**INFORME DE HITO DE CONTROL  
N° 028-2024-OCI/0446 -SCC**

**“MEJORAMIENTO SERVICIO DE TRANSITABILIDAD  
VEHICULAR Y PEATONAL EN LAS AVENIDAS JOSÉ  
CARLOS MARIÁTEGUI Y MARISCAL DOMINGO NIETO -  
CRUCE SAN ANTONIO DE PADUA - AVENIDA N.º 01 - C. P.  
SAN ANTONIO, DISTRITO MOQUEGUA, MARISCAL NIETO,  
MOQUEGUA”**

**HITO DE CONTROL N° 1 – EJECUCIÓN FÍSICA DEL  
PROYECTO A MARZO DE 2024**

Imagen n.º 5  
Aplicación de mezcla asfáltica de la partida "Sello Asfáltico"

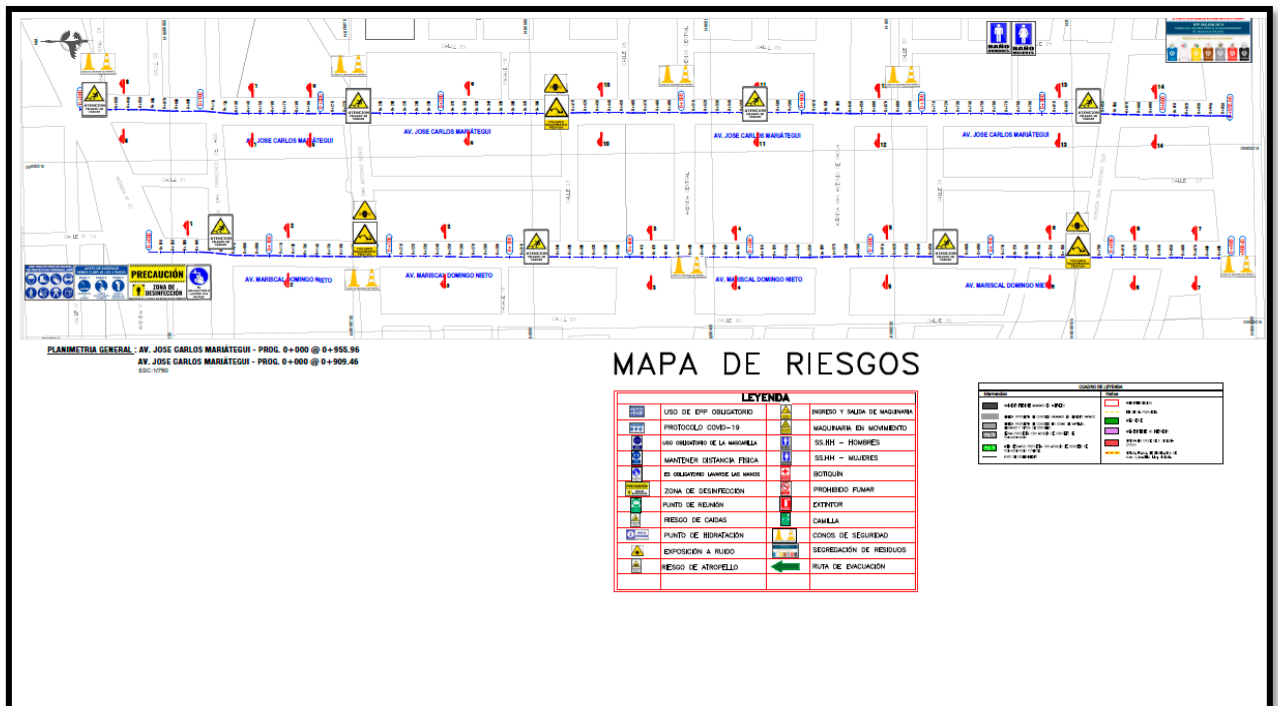
En ese sentido, el día de la visita se verificó la ejecución de trabajos en las partidas “Colocación de sello asfáltico”<sup>12</sup> y “Conservación de áreas verdes”; no obstante, durante el desarrollo de la actividad no se advirtió la presencia de la señalización contemplada por el Plan de Seguridad y Salud del proyecto. Lo antes descrito, se evidencia en el acta n.° 02-2024-OCI/0446-SCC-H1-EDCQ de 13 marzo de 2024, en la que se constató lo siguiente: “Respecto al mapa de riesgos y evacuación, de la visita de inspección se advirtió la ausencia de señalización y barreras que impidan el paso de vehículos en las áreas donde se viene realizando la ejecución de partidas de obra. El prevencionista indicó que no se está colocando señalización y barreras debido a que estas se encontrarían deterioradas por el tiempo transcurrido (...) se han requerido al área de logística.”

Ausencia de señalización en la zona de trabajos de colocación de sello asfáltico

En ese sentido, la comisión de control evidenció que el Mapa de Riesgos y Señalizaciones del Plan de Seguridad y Salud en el Trabajo del proyecto contemplaba una serie de señalizaciones, que permitirían identificar las zonas de mayor o menor riesgo frente a diferentes peligros; no obstante, durante la visita de inspección realizada el 13 de marzo de 2024, la comisión no encontró la colocación de ninguna de ellas.
